**東北電力株式会社女川原子力発電所の
発電用原子炉設置変更許可申請書（2号発電用原子炉
施設の変更）に関する審査の結果の案の取りまとめ
—特定重大事故等対処施設の設置及び
耐圧強化ベント系の廃止—**

令和5年8月30日
原子力規制庁

東 北 電 力 株 式 会 社
女 川 原 子 力 発 電 所 の
発 電 用 原 子 炉 設 置 変 更 許 可 申 請 書
（ 2 号 発 電 用 原 子 炉 施 設 の 変 更 の う
ち、特 定 重 大 事 故 等 対 処 施 設 の 設 置 ）
に 関 す る 審 査 書
（ 核 原 料 物 質、核 燃 料 物 質 及 び 原 子 炉 の 規 制 に
関 する 法 律 第 4 3 条 の 3 の 6 第 1 項 第 2 号（技 術
的 能 力 に 係 る も の）、第 3 号 及 び 第 4 号 関 連）

女川2号炉の原子炉格納容器の過圧破損防止機能

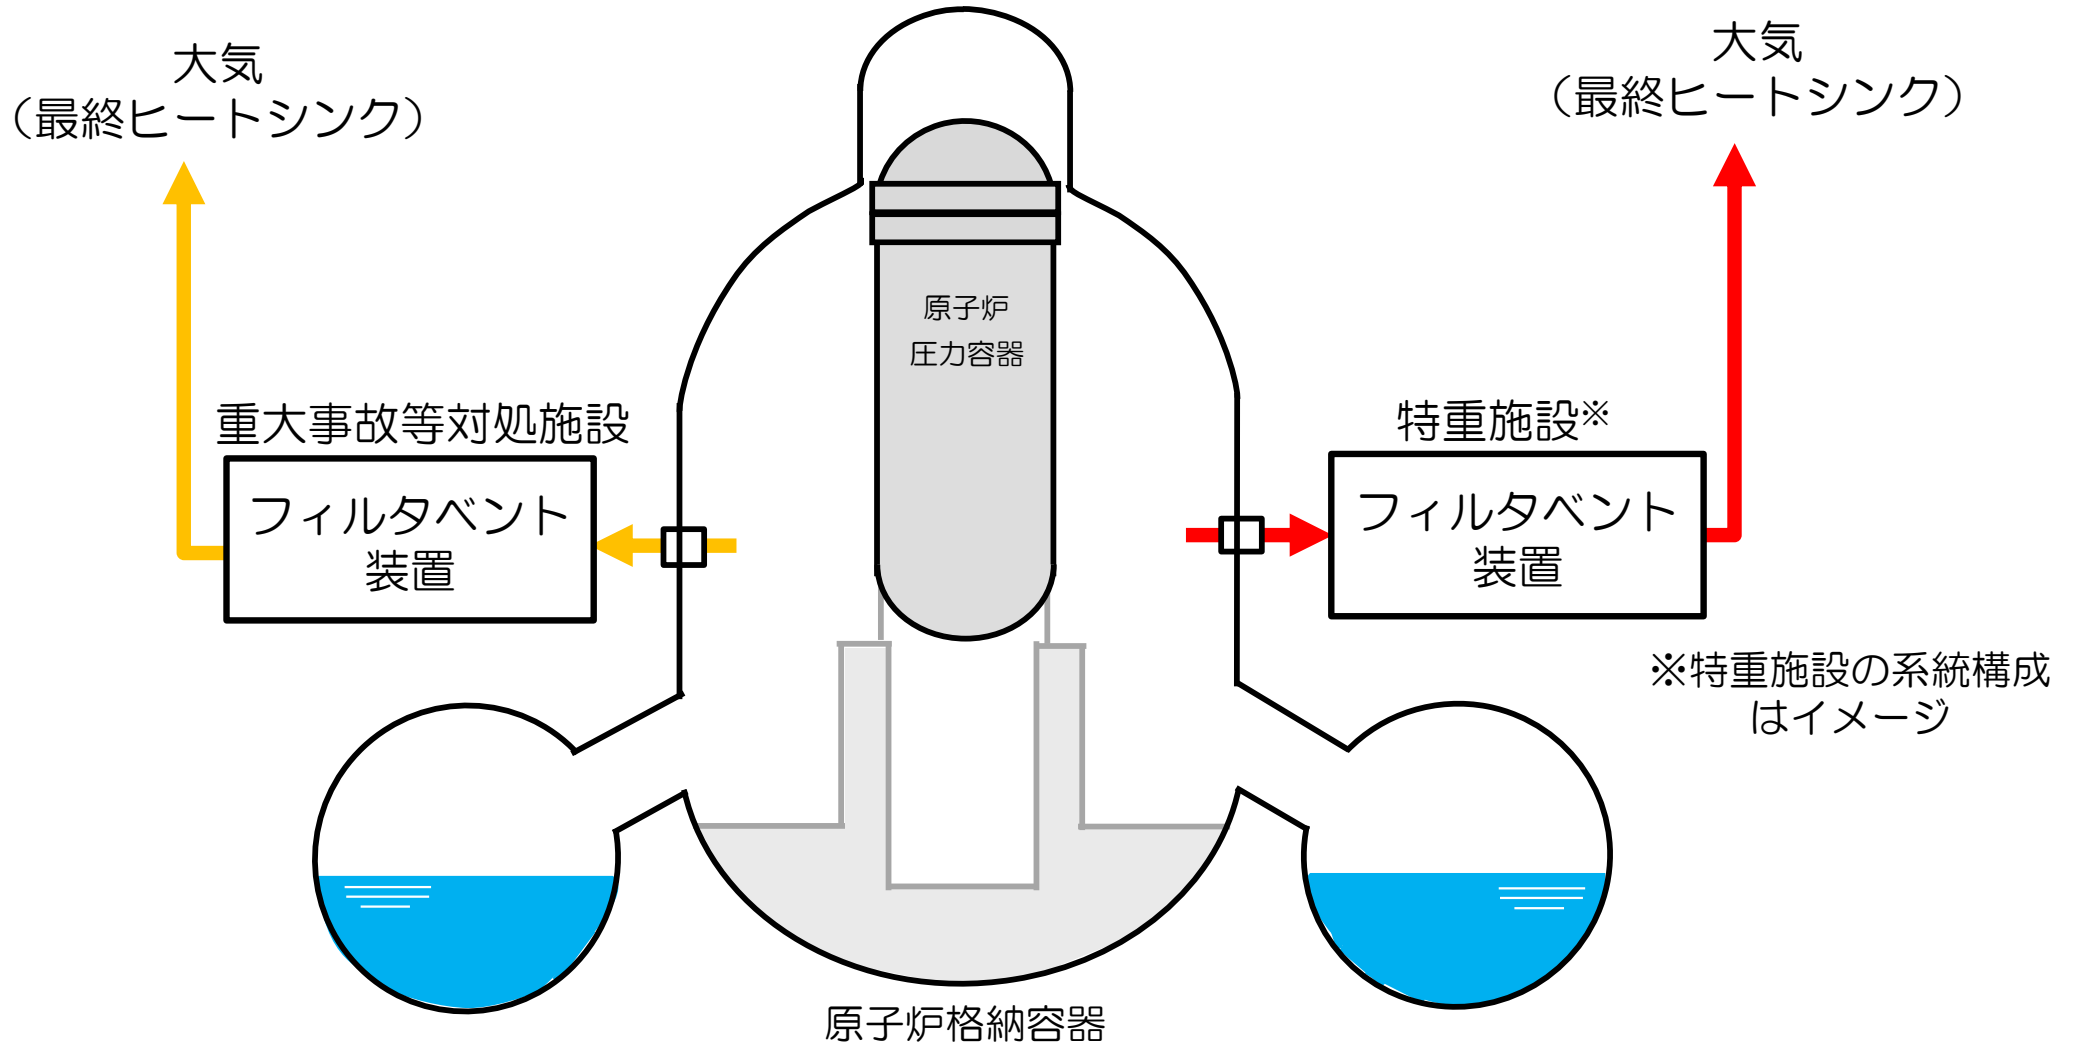
- 原子炉格納容器の過圧破損防止機能については、重大事故等対処施設のフィルタベント装置に加え、大型航空機の衝突に対して機能維持するフィルタベント装置を設置する。

第58条及び重大事故防止技術的能力基準1. 15項関係

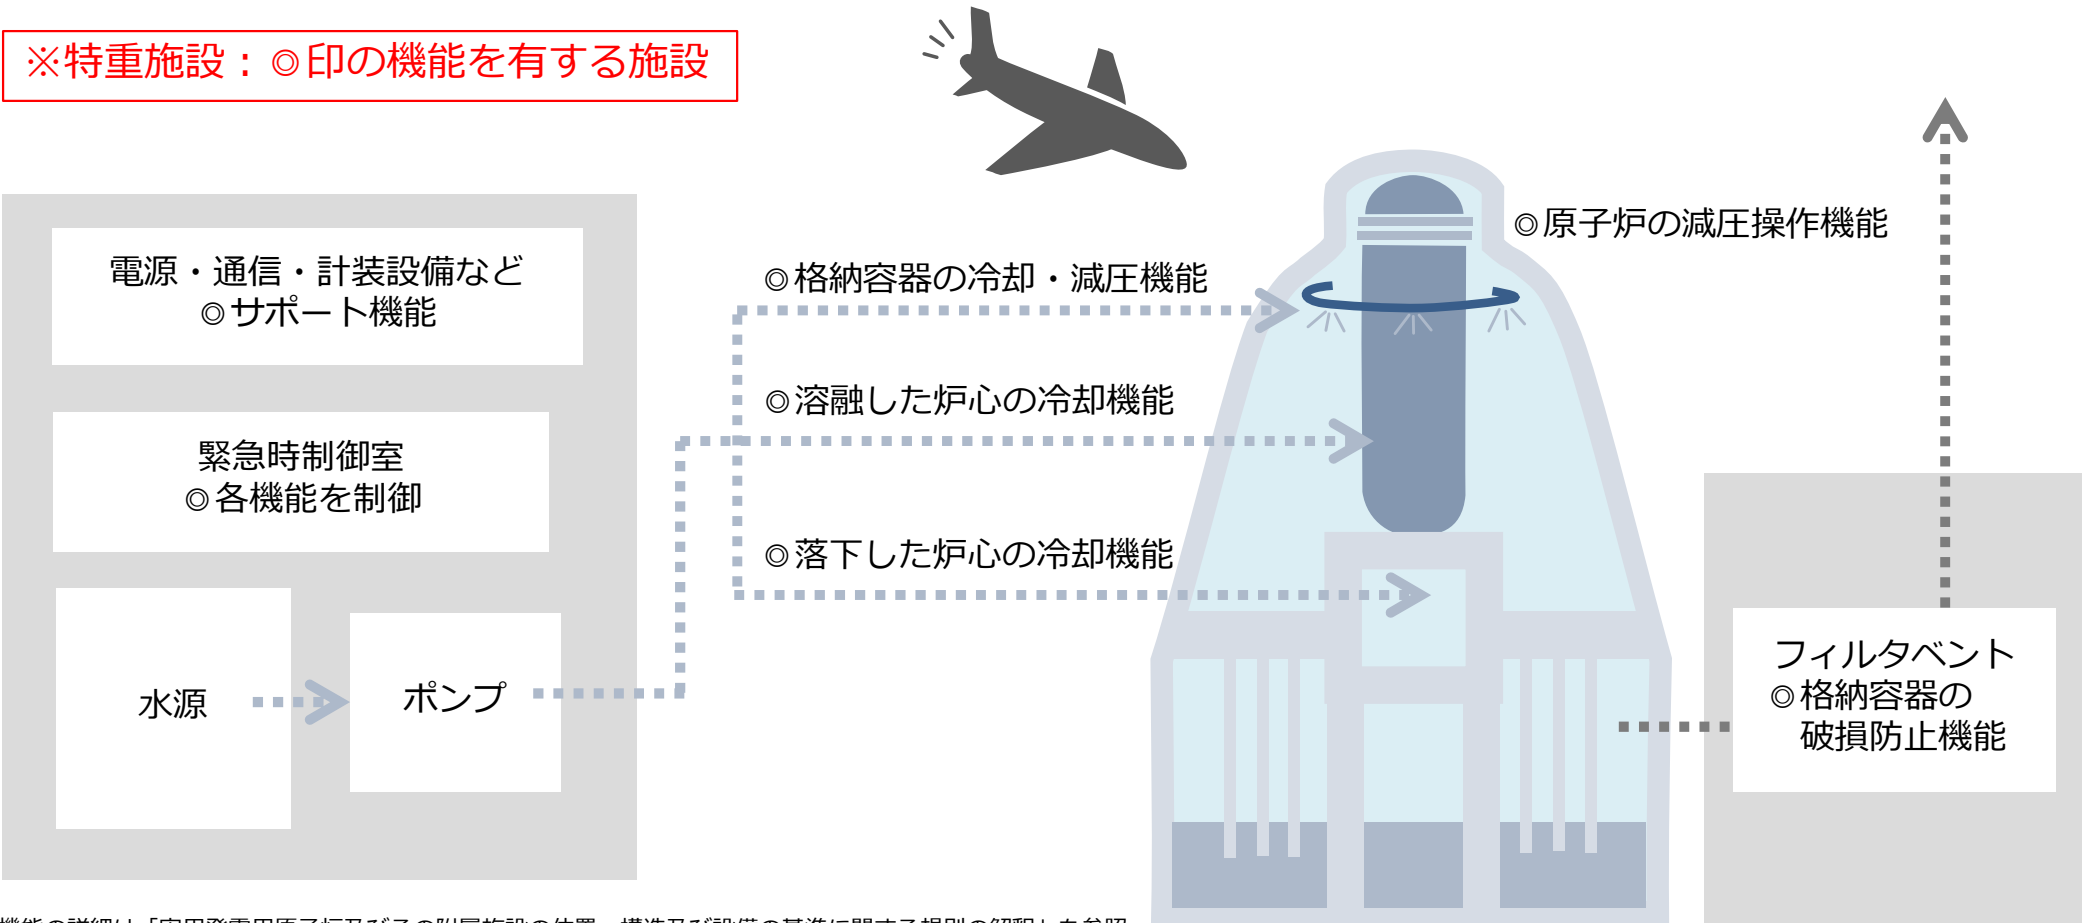
耐圧強化ベント系放射線モニタは耐圧強化ベント系からの放射性物質を含む気体の排気を放射線量の変化によって検出するための設備であり、耐圧強化ベント系放射線モニタを廃止しても第58条等の適合性には影響しないことを確認した
